Møte:	Avklaringsmøte - 04 akt D – 13 Renhold - FELLES	Prosjekt:	Nye Aker og Nye Rikshospitalet
Saksnr:	130774	Dok.dato:	29.9.2022
Møtedato:	05.09.2022	Sted:	Teams

Møte	Medvirkning forprosjekt – Møte 4 akt D – Gruppe 13 - Renhold og sengehåndtering	Prosjekt	Nye Aker og Nye Rikshospitalet
Saksnr	130774	Dok.dato	26.09.2022
Medvirkn.møtedato	05092022	Frist for tilbakemeld	26062022 kl 12
Medvirkn.gr.leder	Monica Stensholen

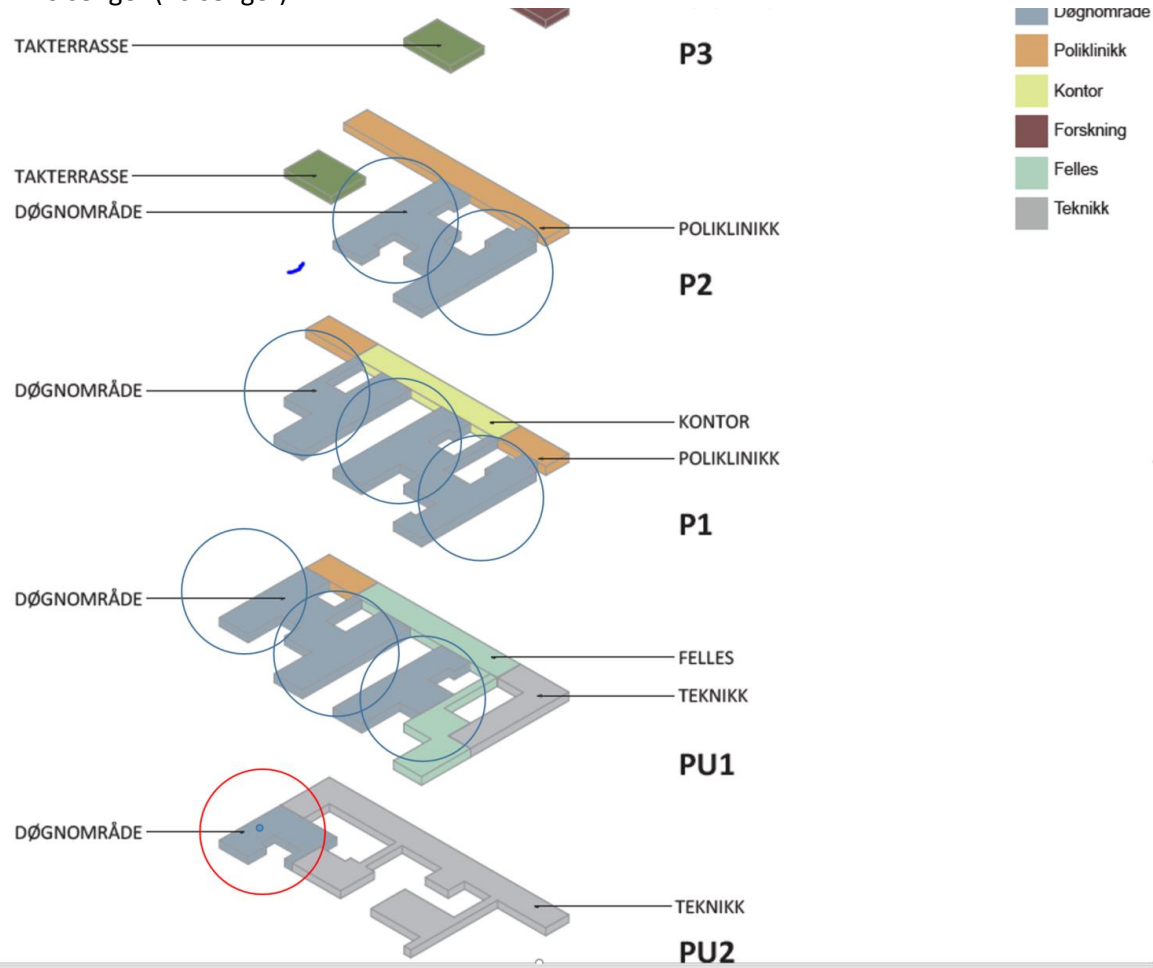
Med utgangspunkt at hvert døgnområde skal ha renholds rom- ref smittevern

PU2: 10 senger

PU1: 2 x 20 + 15 senger (55 senger)

P1: 60 3 X 20 senger (60 senger)

PHA Nord:

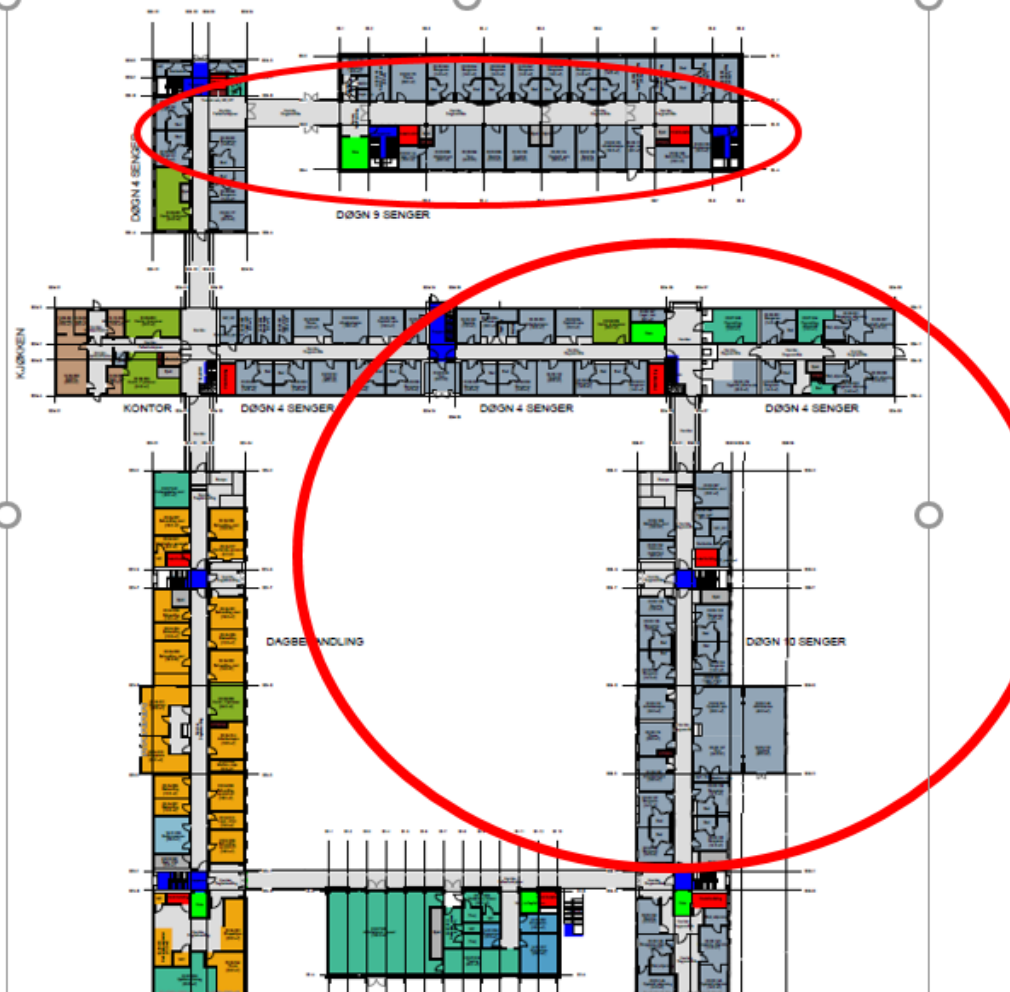
2 etg: 11 senger

3 etg 20 senger

4 etg 20 senger
